Stowarzyszenie Akcja Park Szczytnicki
Spółeczny Opiekun Parku Szczytnickiego we Wrocławiu

WNIOSKI

do projektu „Planu Zrównoważonego Rozwoju Publicznego Transportu Zbiorowego Wrocławia”

Rysunek 1

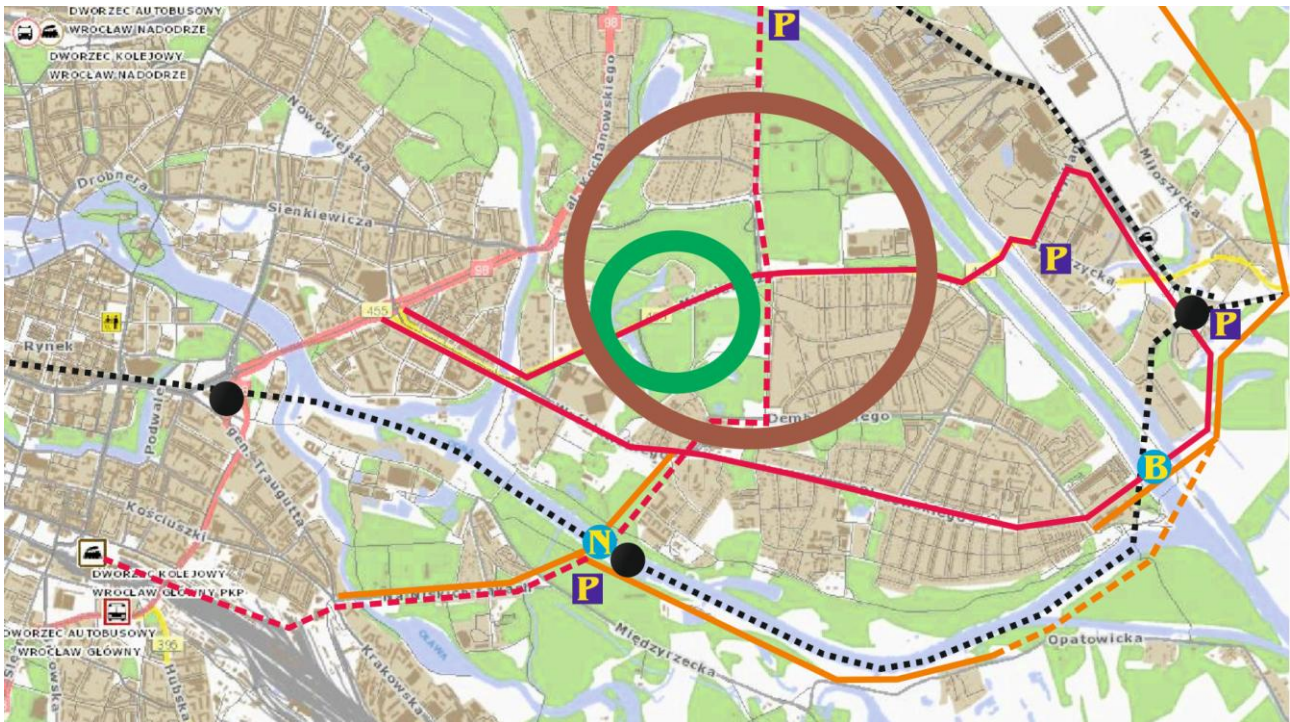
- **wykreślenie rezerwy terenowej pod budowę trasy samochodowej** na odcinku alei Paderewskiego od ul. Adama Mickiewicza do al. Różyckiego, jako wchodzącej bezpośrednio w teren zabytku „Park Szczytnicki we Wrocławiu”,
- **wykreślenie rezerwy terenowej pod budowę *Alei Wielkiej Wyspy*** na odcinku wzdłuż ul. 9 Maja, pomiędzy ul. Mickiewicza a ul Dembowskiego **jako wkraczającej bezpośrednio w teren zabytku „Park Szczytnicki we Wrocławiu”.**

1.2. Przywrócenie integralności (spójności) Parku Szczytnickiego poprzez wyeliminowanie ruchu samochodowego z ul. Adama Mickiewicza na odcinku od al. Paderewskiego do ul. Parkowej (**zielone kółko**), w tym wyłączenie ul. Kopernika z ruchu samochodowego z dopuszczeniem dojazdu właścicieli do posesji.

1.3 Zdegradowanie al. Kochanowskiego do dwóch pasów ruchu dla samochodów -

przeznaczenie pozostałych dwóch pasów dla komunikacji zbiorowej-buspas, taxi oraz rowerów.

1.4. Budowa Mostu Wschodniego do ul. Olszewskiego, z jedną jezdnią oraz torowiskiem dla tramwajów.

1.5. Budowa Mostu Bartoszowickiego, łączącego ul. Olszewskiego z Trasą Swojczycką.

1.6  **Budowa niezależnego układu elektrycznej, szynowej komunikacji zbiorowej¹**, łączącego Dworzec Główny PKP z dworcem na Sołtysowicach (przez obszar Wielkiej Wsipy), funkcjonującego w okresach imprez masowych w kompleksie rekreacyjnym Wielkiej Wsipy.

1.7  **Budowa Mostu Bartoszowickiego**, z linia tramwajową, jako alternatywy dla rozbudowy mostu Swojczyckiego.

1.8  **Budowa Mostu Południowego** na przedłużeniu ul. Na Niskich Łąkach do ul. Wróblewskiego, na wysokości byłego Stadionu Ślęzy.

1.9  **Budowa Obwodnicy Wielkiej Wsipy** (ciągła linia) – na odcinku między ul. Na Niskich Łąkach a Opatowicami budowa po południowym brzegu Odry trasy samochodowej w tunelu naziemnym, rekultywowanym dla ciągłości i zachowania istniejących siedlisk przyrodniczych, , dalej tunelem (linia przerywana) pod Wyspą Opatowicką i kanałem żeglownym, a następnie w przedłużeniu **budowa obwodnicy Kowal-Swojczyc** oraz w kierunku mostu Bartoszowickiego, zakończonej węzłem przy CH Korona.

1.10  **Przedłużenie linii tramwajowej** z ul. Adama Mickiewicza do dworca kolejowego na Swojczycach i **podpięcie jej do linii tramwajowej wyprowadzonej z mostu Bartoszowickiego** na zasadzie pętli

1.11  **Budowa szybkiej kolei aglomeracyjnej** Jelcz-Wrocław Świebodzki (w tunelu pod dnem Odry) typu paryskiego RER,

Rysunek 2

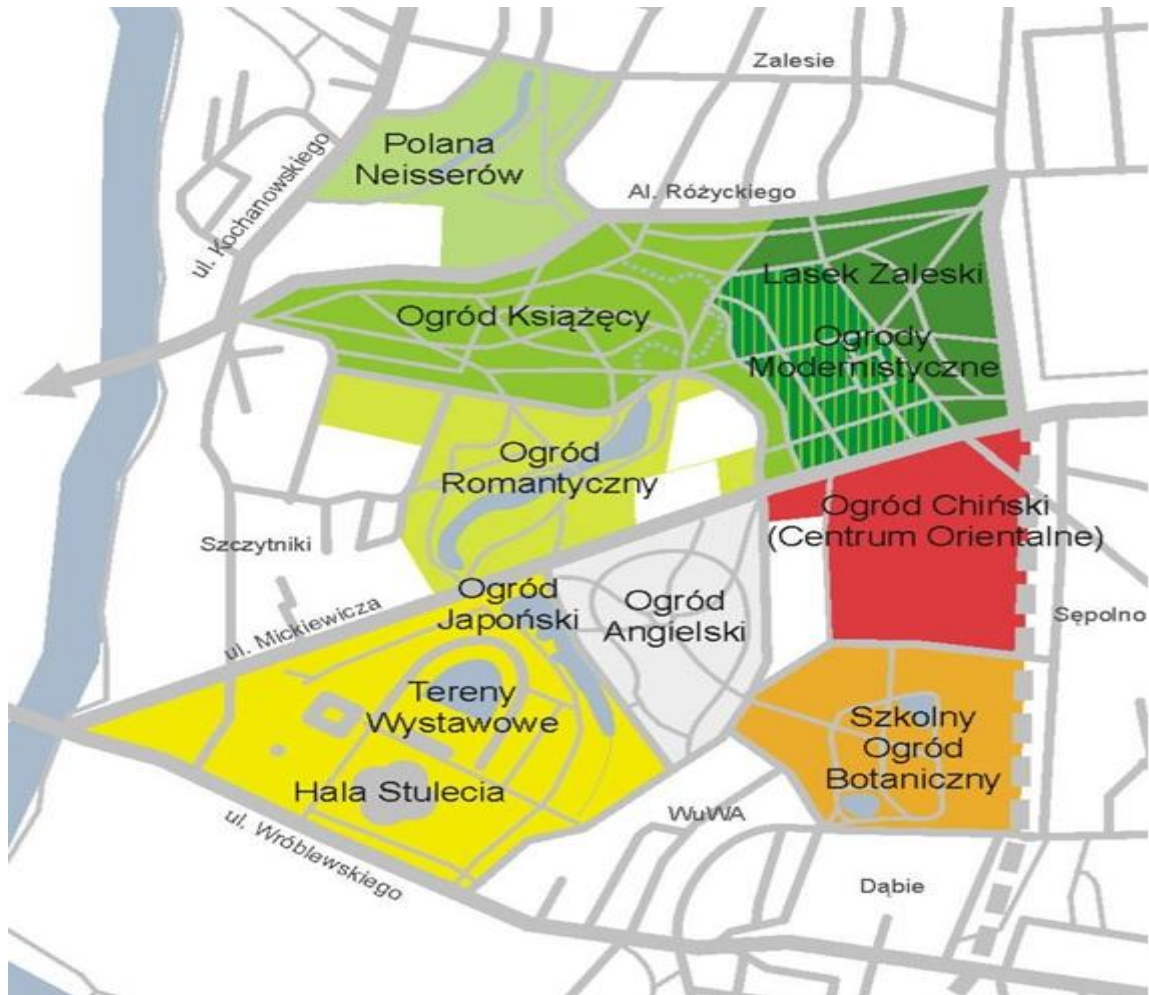
3.2 Uporządkowanie sposobu zagospodarowania oraz planowania (brak jakiegokolwiek planu!) rozwoju zabytku Parku Szczytnickiego we Wrocławiu (rys. nr 2) poprzez:

- **opracowanie** inwentaryzacji oraz kompleksowego planu nasadzeń szaty roślinnej, zarządzanie parkiem w sposób planowy, oparty na podstawach naukowych, z uwzględnieniem istniejących presji antropogenicznych,
- **opracowanie** systemu informacji wizualnej dla parku,
- **wprowadzanie** stopniowe detalu charakterystycznego dla danego okresu historycznego,
- **oznakowanie** systemu ścieżek i tras zwiedzania,

- **oznakowanie** Obiektu wpisanego na listę UNESCO,

- **wpisanie poniższej koncepcji rewaloryzacji i kierunków rozwoju zabytku Parku**

Szczytnickiego we Wrocławiu, w tym realizację Ogrodu Chińskiego w kwartale terenu Parku u zbiegu ul. Mickiewicza i 9 Maja (rys. nr 2):

Rysunek 3

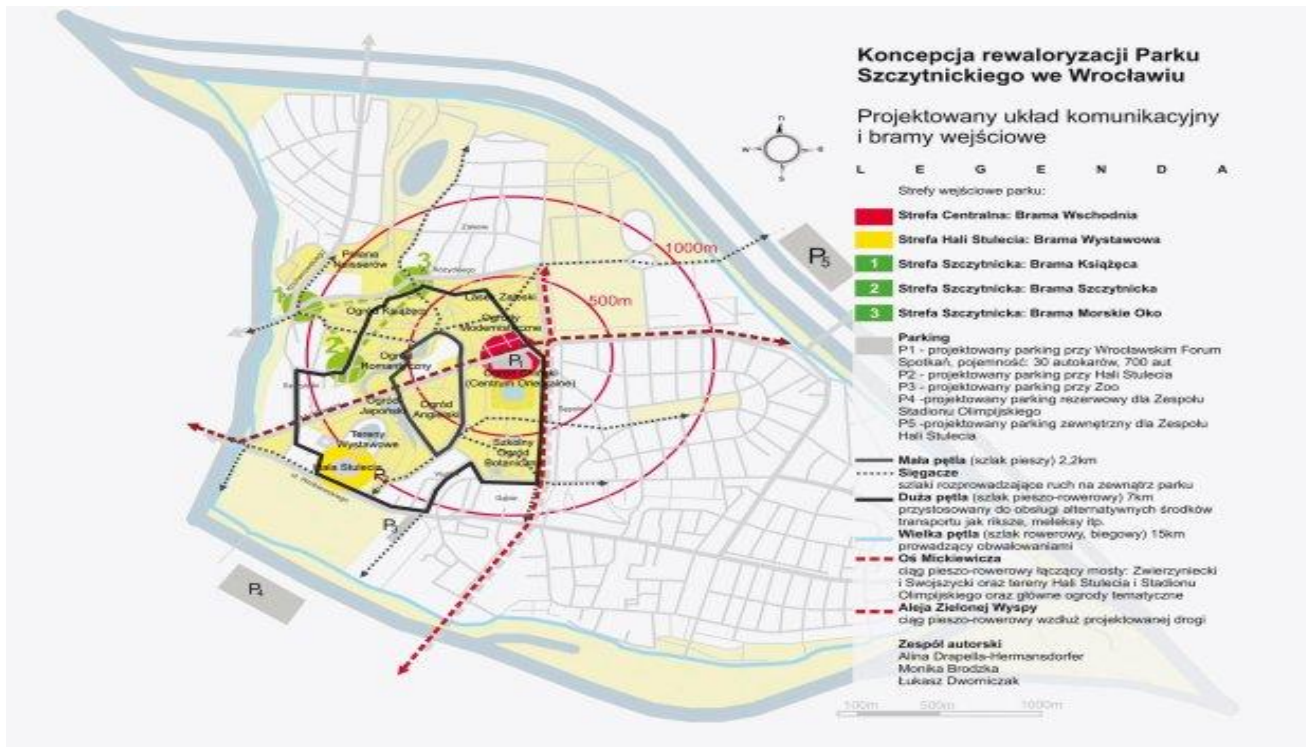
3.4 Przystosowanie obszaru do współczesnych standardów obsługi turystyki i wypoczynku (rys. nr 3):

- wprowadzenie „bram” parku w części Ogródów Historycznych i Ogródów Świata z bramą główną przy Hali Stulecia,

- **oznakowanie** granic obiektów chronionych o wysokiej randze artystycznej - wprowadzenie systemu identyfikacji wizualnej na terenie Obiektu UNESCO i SZPK, ze szczególnym uwzględnieniem obszaru wpisanego na listę UNESCO i jego otuliny,
- **wzmocnienie** funkcji edukacyjnej i interkulturowej przez realizację Ogrodu Chińskiego w ramach serii Ogrodów Świata, teren u zbiegu ul. Mickiewicza i 9 Maja, zawarty w granicach i na terenie należącym do zabytku „Park Szczytnicki we Wrocławiu” (rys. nr 2).
